Informe Consolidado de Solicitud de Aclaraciones, Rectificaciones y/o Ampliaciones a la Declaración de Impacto Ambiental del Proyecto "Parque Fotovoltaico Triqueta".

Nombre del Titular : GR PUYEHUE SPA
Nombre del Representante Legal : Antonio Ros Mesa
Dirección : Isidora Goyenechea 2800, Oficina 3702, piso 37, Edificio Titanium

El presente Informe Consolidado de Solicitud de Aclaraciones, Rectificaciones o Ampliaciones a la Declaración de Impacto Ambiental del proyecto "Parque Fotovoltaico Triqueta", contiene las observaciones generadas en virtud de la revisión de la Adenda

Figura N°1 Ubicación de la Quebrada Huevil con respecto al Proyecto en evaluación.

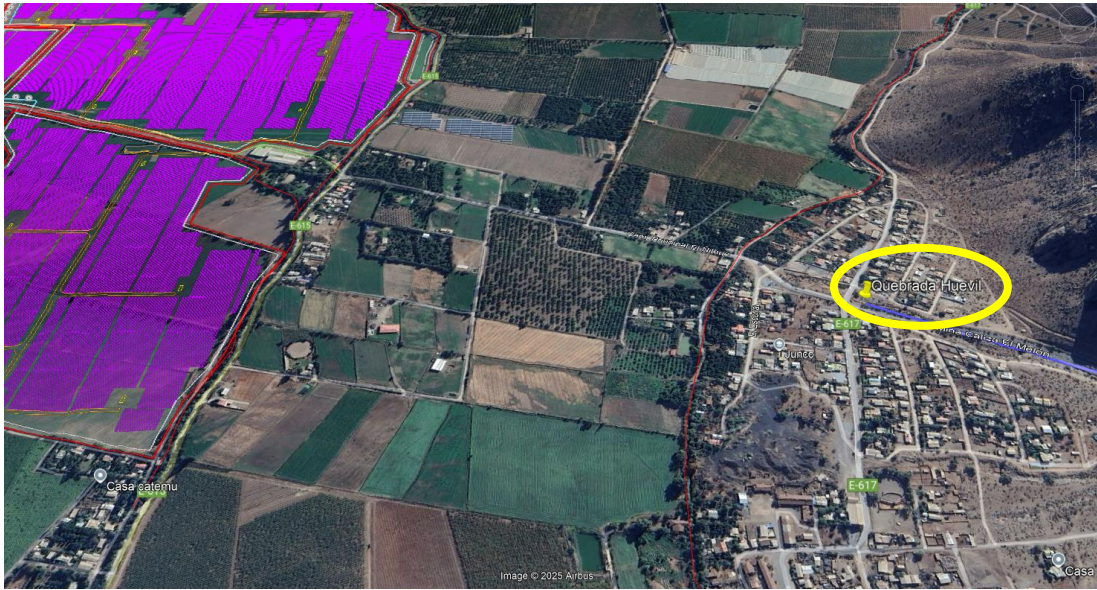
- a) Calcular hidrología y superficie de inundación para la crecida de periodo de retorno T=100 años de la Quebrada Huevil, determinando con dicho análisis si el polígono G interfiere la superficie de inundación de dicha quebrada.

- b) Para implementar la modelación hidráulica, se debe generar un levantamiento topográfico que abarque una superficie apropiada para determinar la dirección del flujo de la quebrada en análisis y cuantificar su eventual interacción con la zona de proyecto.

Figura N°2, Ubicación Pozo APR Cercanos al Proyecto.

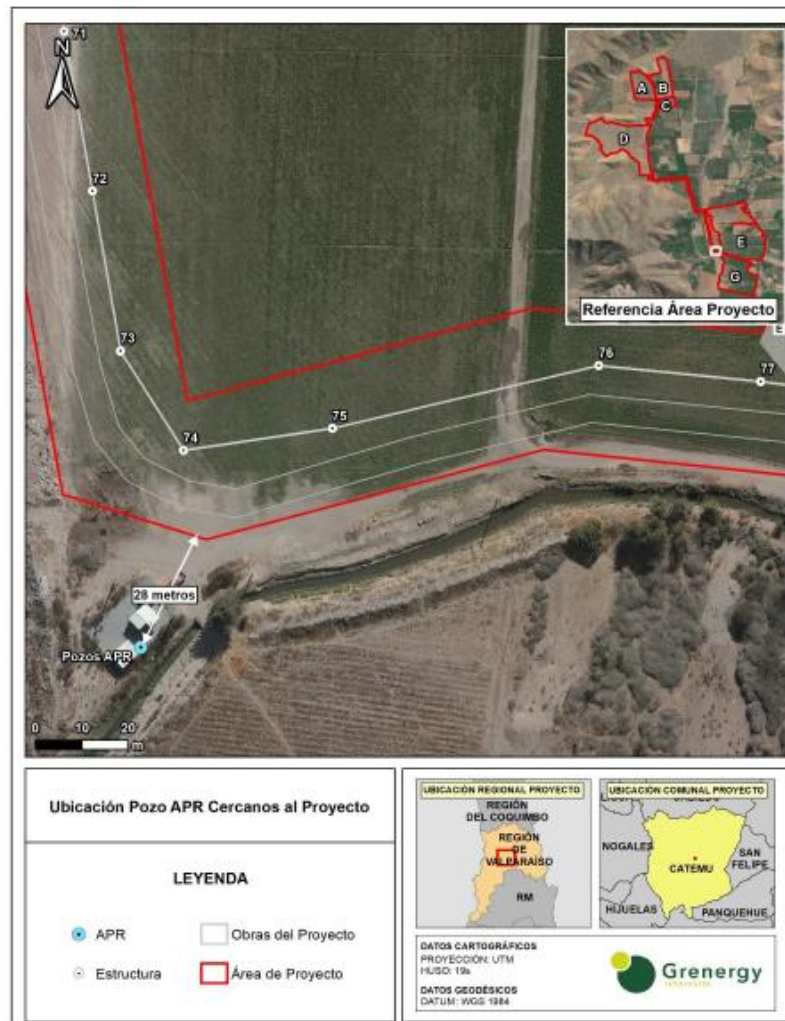
- 94) Se solicita al titular presentar los antecedentes que permitan asegurar que el camino de acceso no afectará en su funcionamiento ni obstruya el acceso a la tubería de impulsión del APR Ñilhue Unido. Tal como se indica en la siguiente figura. A su vez, se solicita presentar una cartografía del APR ya mencionada, que incluya todas las obras del proyecto cercana a esta.
